Nemocnice Na Homolce
Roentgenova 2
150 30 Praha 5

Dodatečné informace č. 2 k vnitřnímu výběrovému řízení s názvem „Výběr dodavatele LED operačních světel“.

- Příloha č. 1: Příloha 2 zadávací dokumentace – Technická specifikace a formulář nabídkové ceny
Příloha č. 2: Fotografie kotvících prvků a rozměry sálů

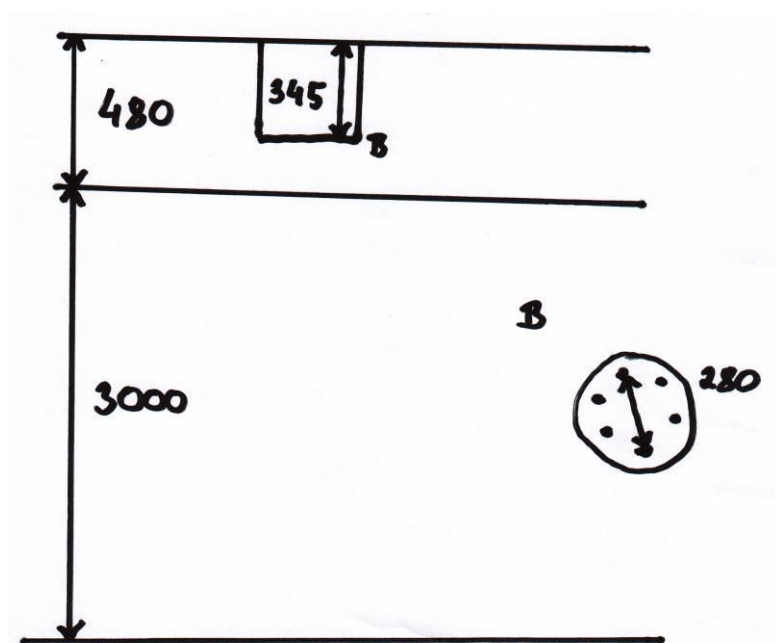
Jedná se o novou instalaci, nebo rekonstrukci?

Jedná se o rekonstrukci, zadavatel trvá na využití stávajících kotvících mezikusů (viz. Příloha 2), tak aby byl zachován komfort pro operátora výšky 2m.
